Alegaciones de ConBici en el proceso de audiencia e información pública del proyecto de Real Decreto por el que se modifica el Reglamento General de Circulación, aprobado por Real Decreto 1428/2003, de 21 de noviembre, en materia de señalización de tráfico

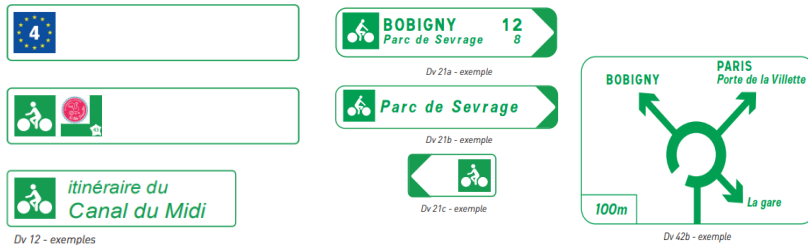
- Estandarizar el ceda el paso Estandarizar el ceda el paso ciclista en semáforos, de forma que no sea detenerse en rojo para efectuar movimientos seguros como giros a la derecha o fases de todo rojo para vehículos a motor.

Un ejemplo sería permitir de forma expresa que el panel S-860 panel bajo el semáforo se pueda usar para bicicletas.
